事業変更許可申請書における評価条件の見直しについて

添付資料 1

焼結工程において使用する可燃性ガスの供給方法変更

図 1. 変更前後の敷地レイアウト図

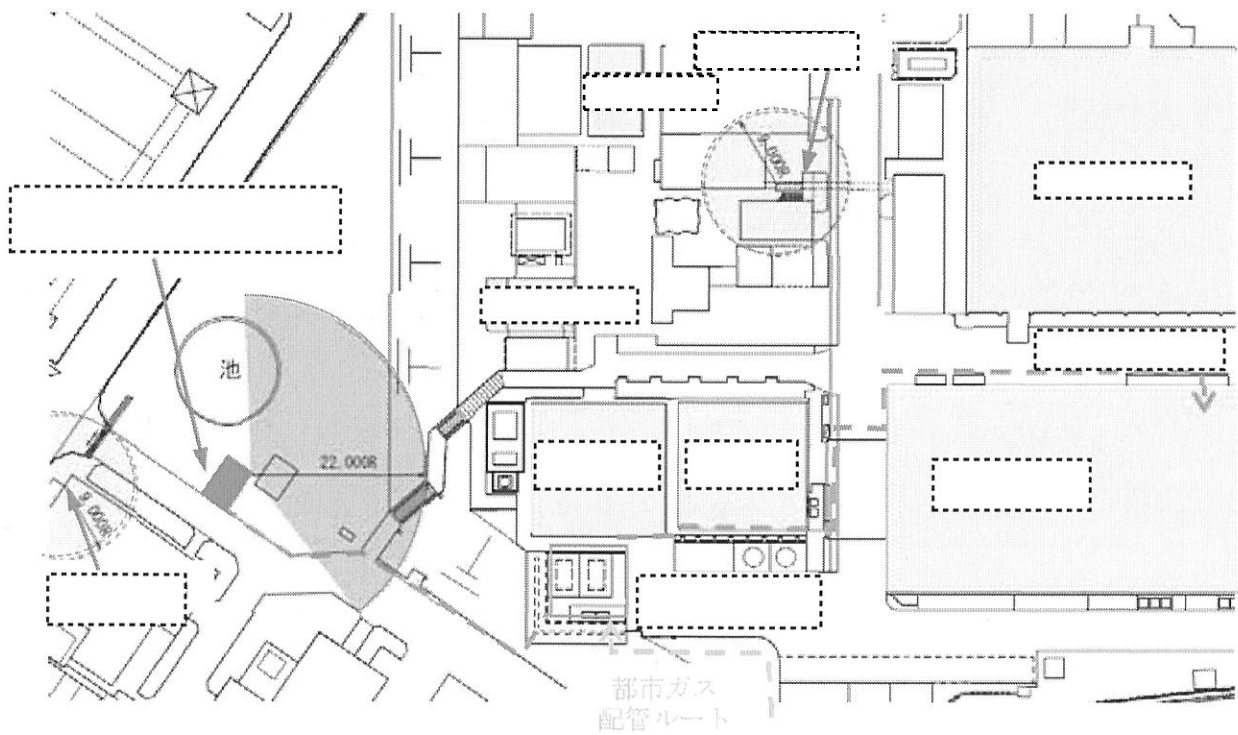
現行の『液化アンモニア分解方式』と検討している『都市ガス分解方式』の敷地レイアウト図を図1、設備構成を表1に示す。また、供給系統図を参考資料に示す。

- ・焼結工程で用いる還元性雰囲気ガスである水素/窒素ガスの供給系統を液化アンモニア分解方式から都市ガス分解方式に変更する。また試験開発用にもこのガスを用いることにより水素ボンベを削減する。
- ・焼結工程で用いるプロパンも代替として都市ガスに変更することにより、プロパンボンベを撤去する。

都市ガス分解方式を採用する場合、これらの想定爆発源のガスの種類、位置、および容量が変更となるが、許可で示した評価の範囲内であることを確認している。
